MODIFICATION SIMPLIFIÉE N°5 DU PLU DE SCIONZIER

1 – ADDITIF AU RAPPORT DE PRÉSENTATION

document du 09/06/2026

2. Suppression de l'emplacement réservé n°10

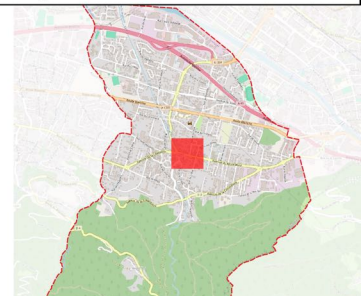
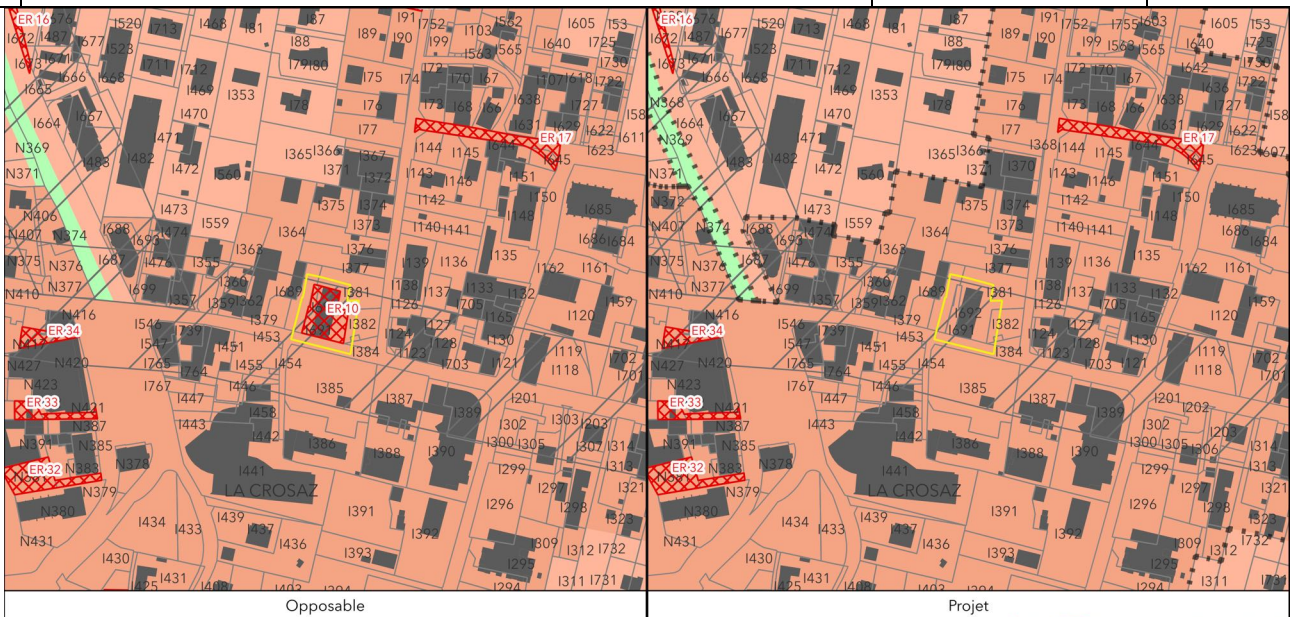
L'emplacement réservé n°10 ne constitue plus un projet pour la commune de Scionzier. En effet, l'école maternelle du Crêtet est desservie par plusieurs aires de stationnement dans un rayon d'une centaine de mètres. Aussi il n'apparaît plus nécessaire de réaliser un nouveau parking dans ce secteur.

L'emplacement réservé n°10 est donc supprimé.

3. Suppression de l'emplacement réservé n°18

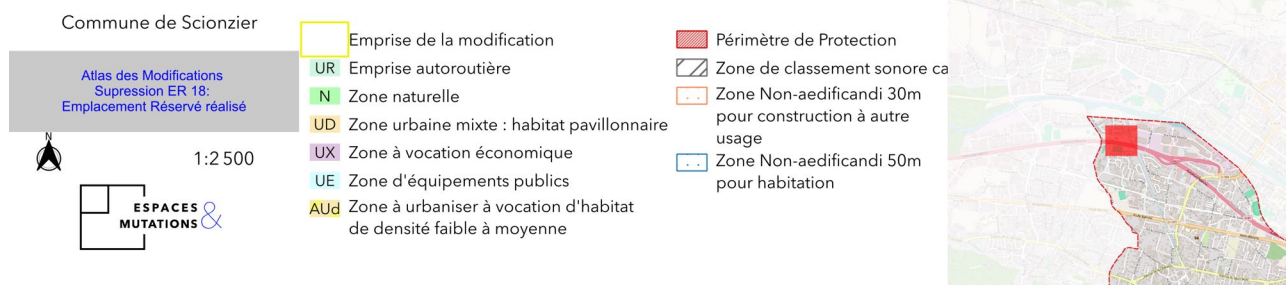
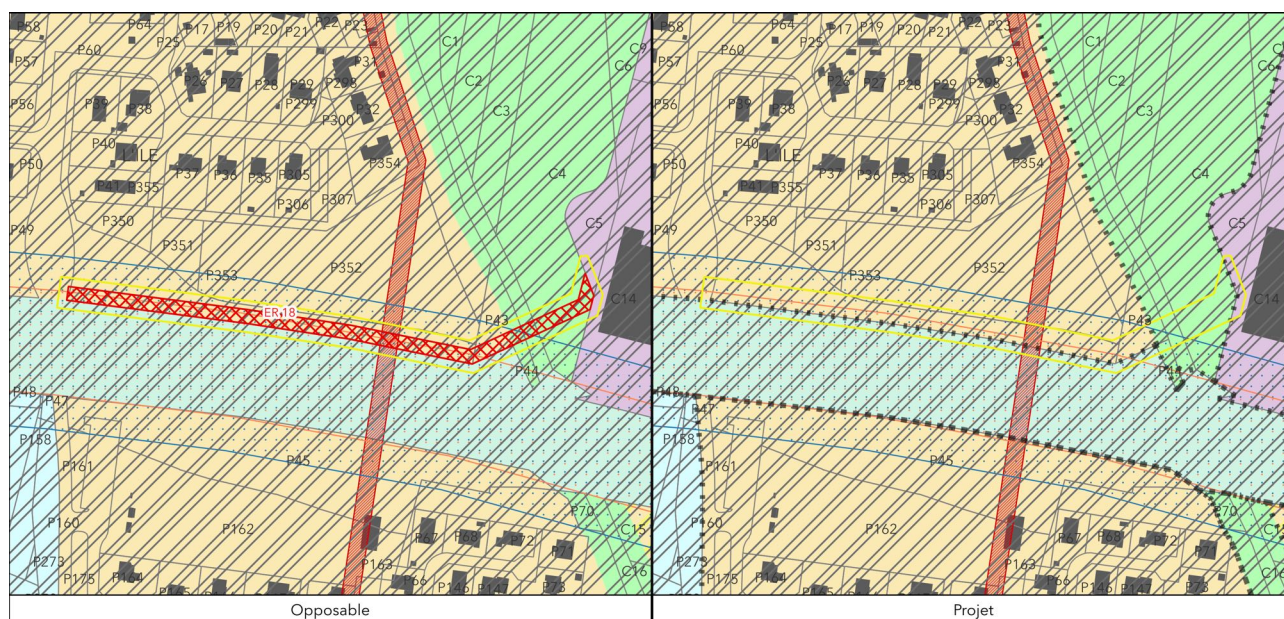
Les acquisitions et les travaux de l'**emplacement réservé N°18 ont été réalisés**. L'emplacement réservé n'a donc plus lieu de figurer sur le règlement graphique et doit donc être supprimés.

L'orthophoto 2025 montre que la voie a été réalisée.

4. Suppression de l'emplacement réservé n°19

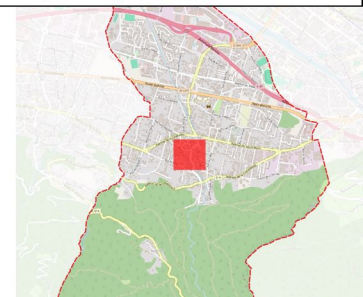
La commune avait, un temps, pensé à réaliser un équipement public en lieu et place de ce bâtiment. Aujourd'hui la commune n'envisage plus de réaliser un tel projet sur cette parcelle et souhaite donc libérer ce tènement et ce bâtiment de la contrainte de l'emplacement réservé n°19. L'ER n°19 est donc supprimé.

Atlas des Modifications
Suppression ER 26:
Emplacement Réservé abandonné

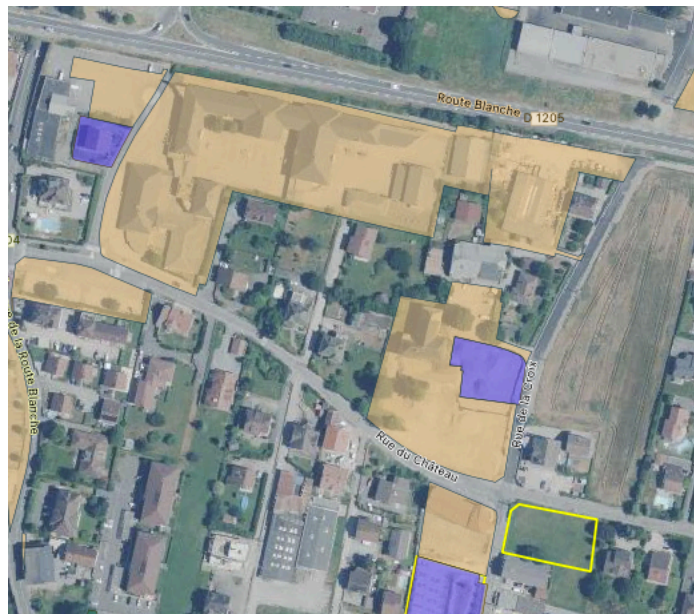
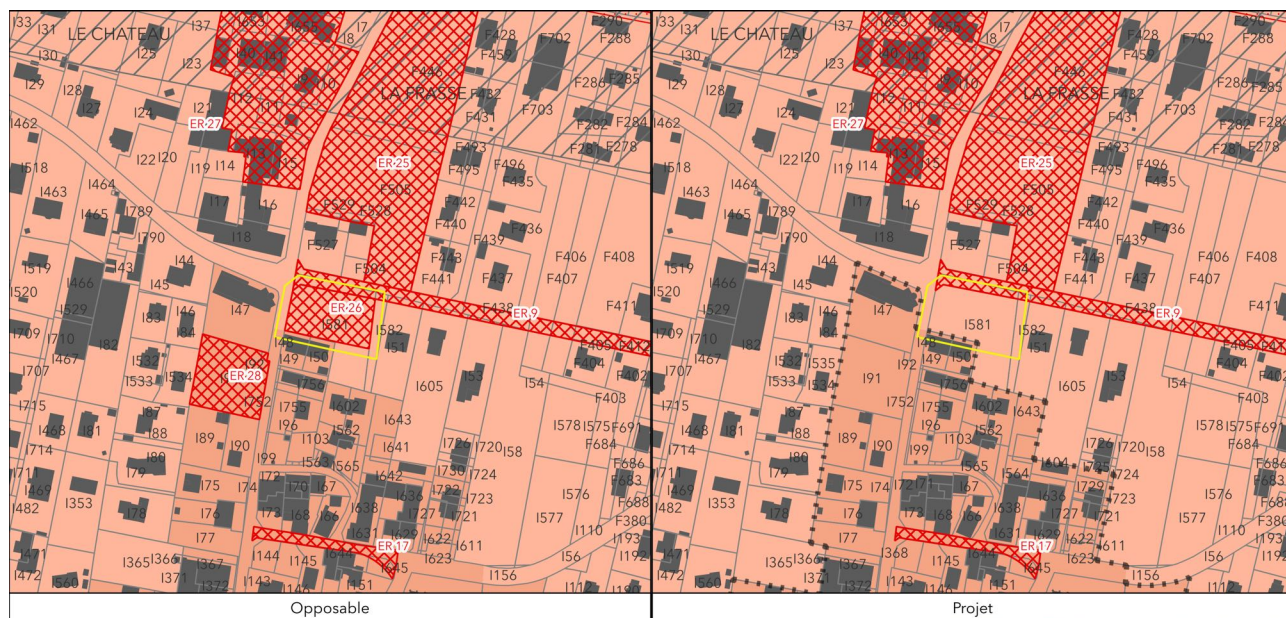
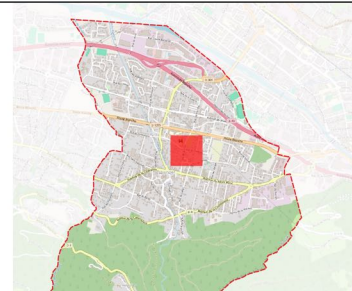
L'emplacement réservés n°26 avait pour objet la création d'un giratoire et d'un futur parking pour le groupe scolaire. La commune a pu acquérir des parcelles plus proches du groupe scolaire (croisement rue du Château / rue de la Croix notamment) pour réaliser les aménagements de stationnement. L'ER26 n'est donc plus nécessaire et il est supprimé.

6. Suppression de l'emplacement réservé n°28

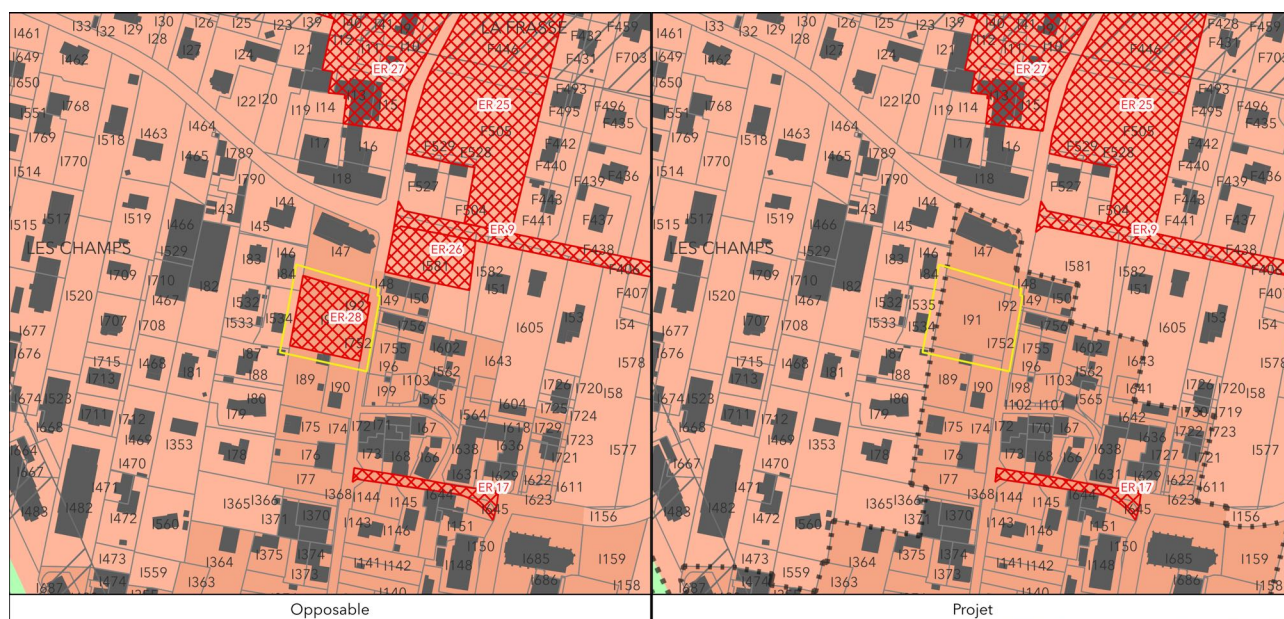
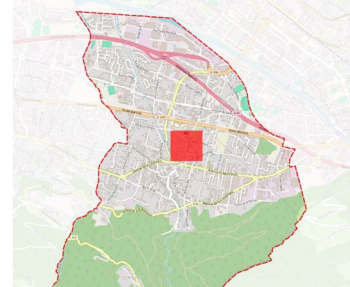
Le foncier de cet emplacement réservé n°28 a été acquis par la commune et le parking a été réalisé. L'ER n'a plus de justification. Il est donc supprimé.

Superposition de l'ER29 et du foncier communal

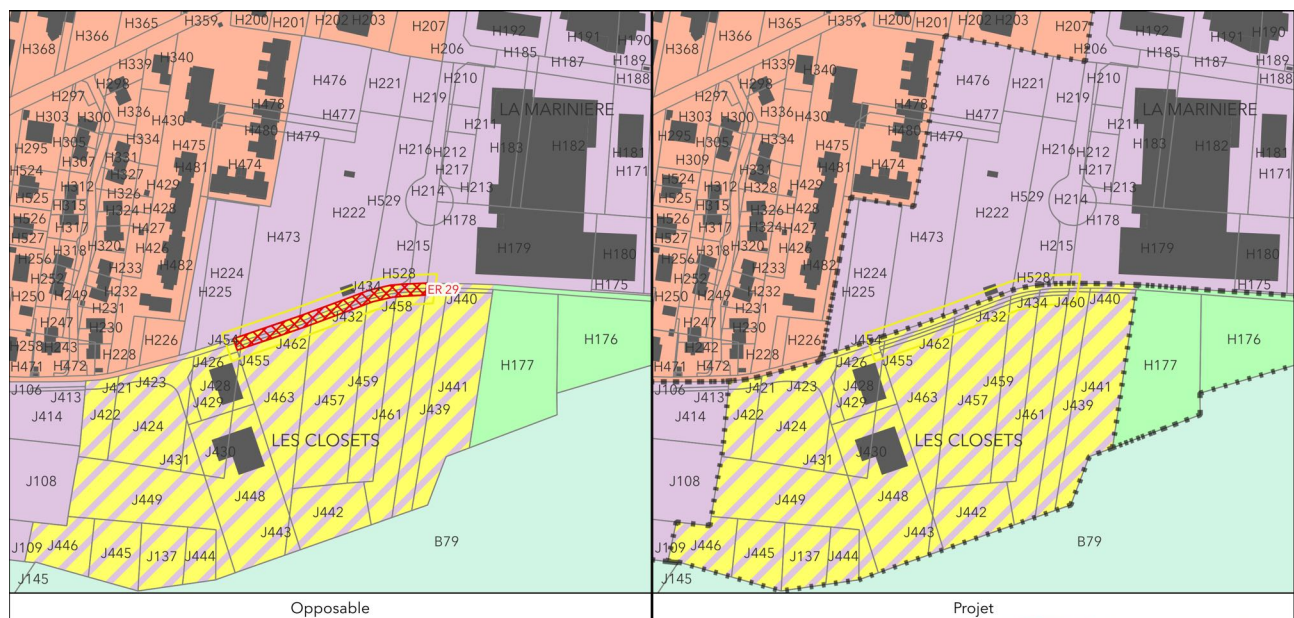
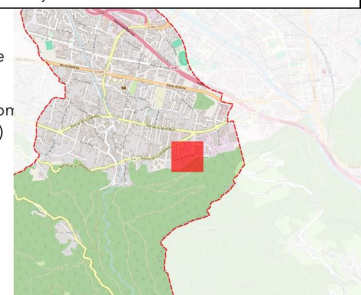
Concernant l'emplacement réservé n°29, les acquisitions ont été réalisées par la commune. L'ER n°29 n'est donc plus utile ; il peut être supprimé.

8. Suppression de l'emplacement réservé n°31

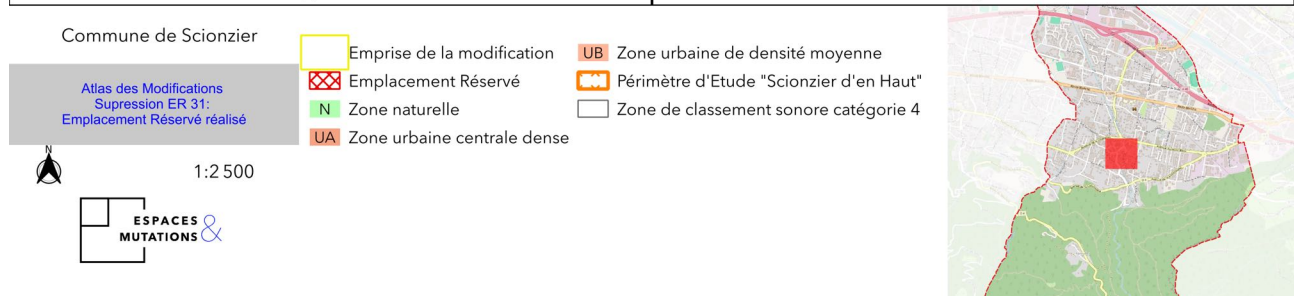
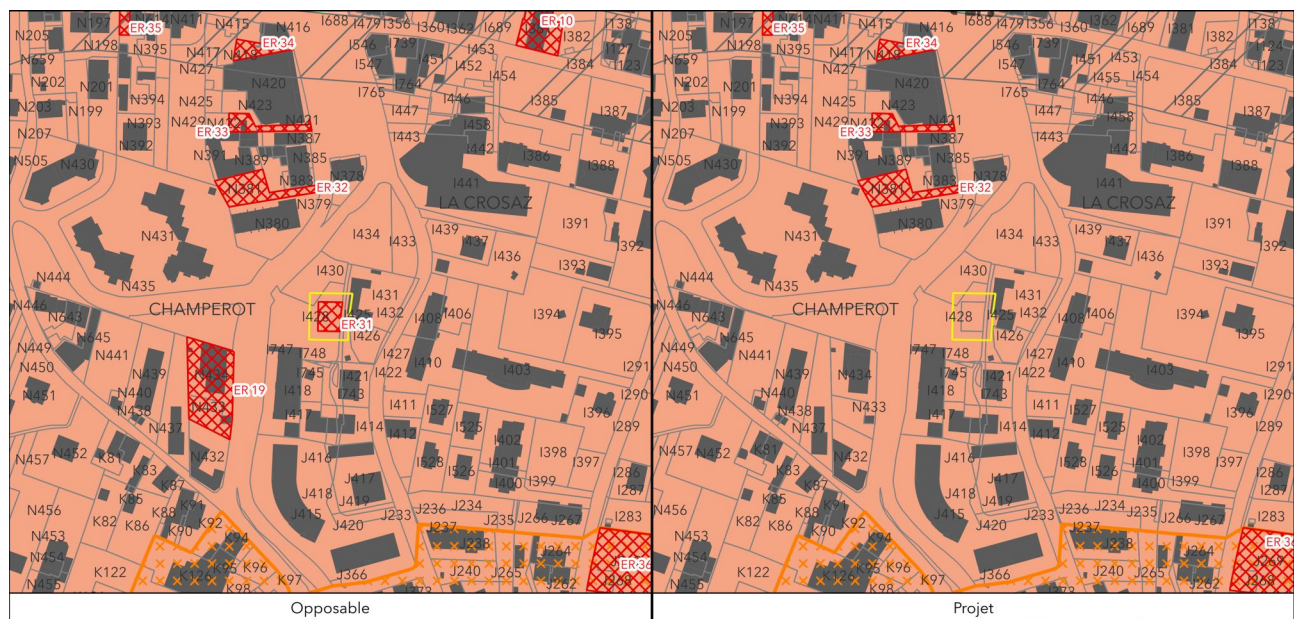
L'ensemble des aménagements Alpex est réalisé. L'emplacement réservé n°31 n'a plus lieu de figurer sur le règlement graphique et doit donc être supprimé.

9. Suppression de l'emplacement réservé n°37

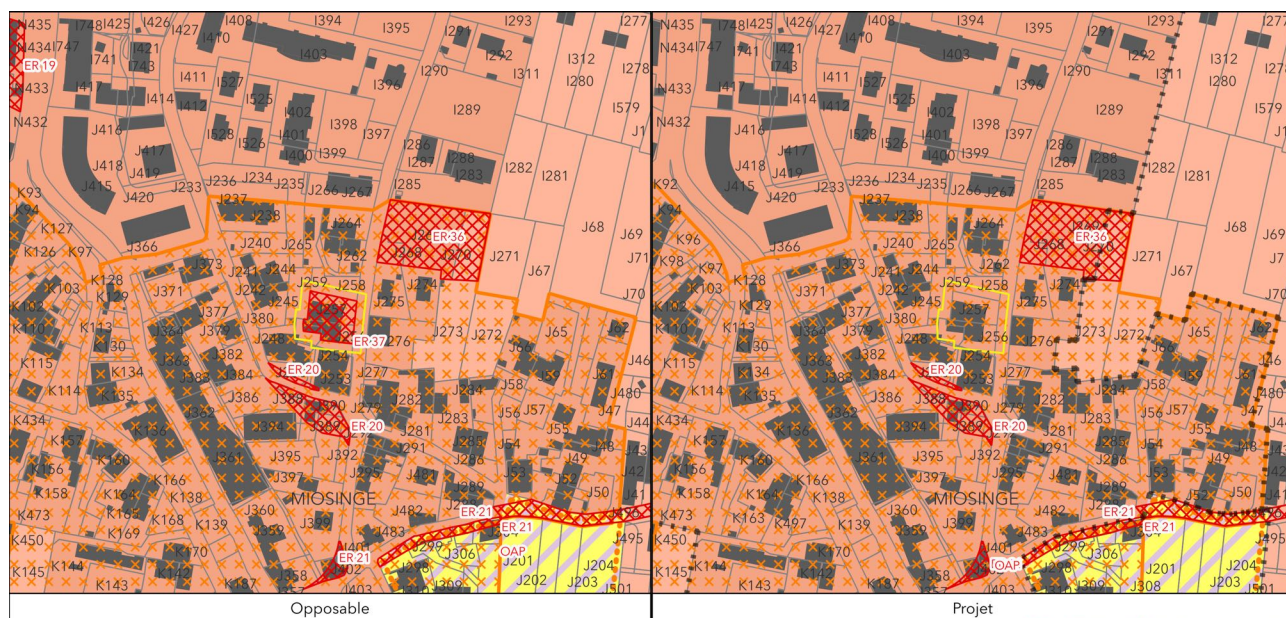
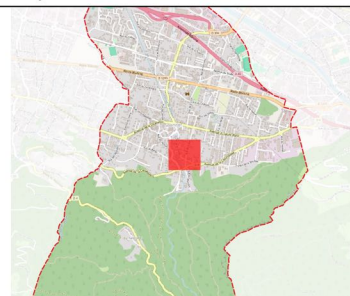
L'emplacement réservé n°37 devait permettre la réalisation d'un parking public dans le cadre de la densification du quartier. La commune a fait évoluer ses projets en matière de stationnement et l'ER37 n'est plus nécessaire, dans la mesure où l'offre de stationnement public s'est étoffé par ailleurs.

Atlas des Modifications
Suppression ER 39:
Emplacement Réservé abandonné

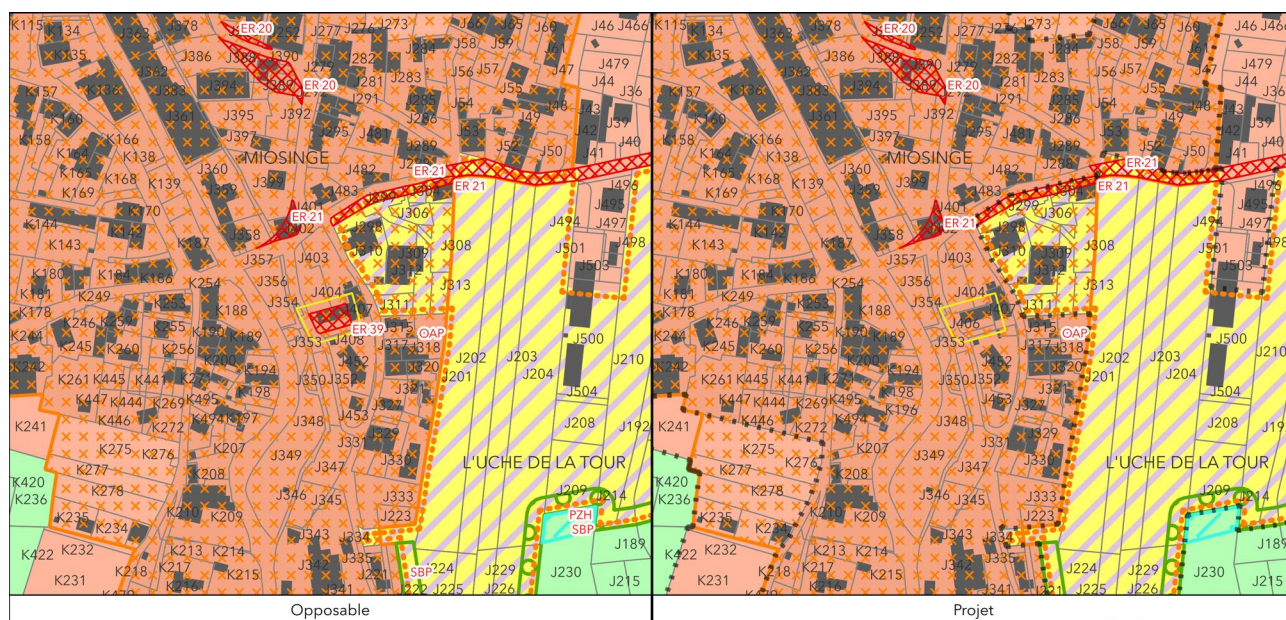
L'emplacement réservé n° 39 était fléché pour permettre l'aménagement des berges du Foron. Or, cette parcelle bâtie est assez éloignée de la rivière et est notamment séparée du Foron par la rue des Moulins. Aussi la commune considère que cette parcelle n'est pas nécessaire pour ce projet. L'ER39 est donc supprimé.
